Oggetto: Osservazioni alla Procedura di VIA ai sensi del D.Lgs n.163/2006 sul progetto preliminare "Sistema Conoscitivo Unico dei Quattro Tracciati di Progetto" Legge 443/2001 – D.Lgs. 163/2006 – D.Lgs. 152/2006 – Progetto preliminare "Nuova linea AV/AC Venezia-Trieste" proposto dalla società Italferr S.p.a.

OGGETTO : Deliberazione in merito a nuovo parere espresso ai sensi dell'art. 3 L.R. 43/1990 e s.m.i. e art. 25 D.Lgs. 152/2006 progetto Nuova linea AV/AC Venezia Trieste - Invio integrazioni e richiesta Direzione Centrale Ambiente Energia e Politiche per la Montagna Servizio VIA prot. n. 0022598/P del 27/06/2012 ALP VIA e prot. n. SVIA - VIA 413.414 pervenuta il 28/06/2012 al protocollo n. 0015936

Oggetto: Relazione tecnica relativa al parere da fornire alla Regione Friuli Venezia Giulia ai sensi dell'art. 3 della L.R. 43/1990 e s.m.i. e sulle osservazioni da inviare al Ministero dell'Ambiente tutela del territorio e del mare ai sensi dell'art. 25 del Dlgs 152/2006 e s.m.i. nell'ambito del progetto "Nuova linea AV/AC Venezia-Trieste" a seguito della pubblicazione del "Sistema conoscitivo unitario" proposto dalla società Italferr S.p.a.

Interferenza nr.7

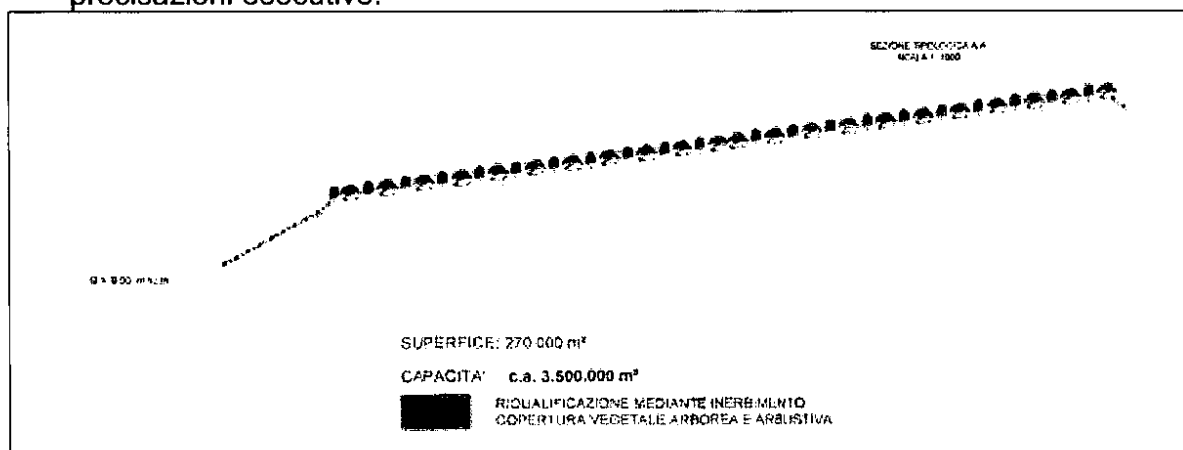
Dalla documentazione progettuale, relazione di cantierizzazione e collegati elaborati grafici, si prevede l'utilizzo della Cava "Monte sei Busi" per l'approvvigionamento di inerti ed il conferimento delle terre da scavo. Su tale tale previsione si osserva:

- a. L'autorizzazione per l'esercizio dell'attività di cava viene rilasciata dalla Regione Friuli Venezia Giulia, sulla base delle competenze in materia costituzionalmente attribuite. La RFVG infatti ha autorizzato l'esercizio di tale attività sulla base di un progetto di recupero ambientale in avanzato stato di attuazione. Si richiede pertanto di effettuare un preventivo studio di fattibilità sul possibile approvvigionamento e conferimento di materiali da scavo all'interno del sito. A tal fine si consideri il Decreto dell'Assessore Regionale all'Ambiente nr. AMB/151-GO/CAV/8 dd. 06.02.1996 con il quale si autorizza la coltivazione della cava di calcare denominata "Monte Sei Busi" per un periodo di venti anni suddiviso in quattro fasi quinquennali. La terza fase, attualmente in esercizio, è stata autorizzata con Decreto del Direttore centrale ambiente e lavori pubblici n. ALP.1- 2842-GO/CAV/8 dd.07.12.2007 nel quale sono riportate alcune precisazioni esecutive.
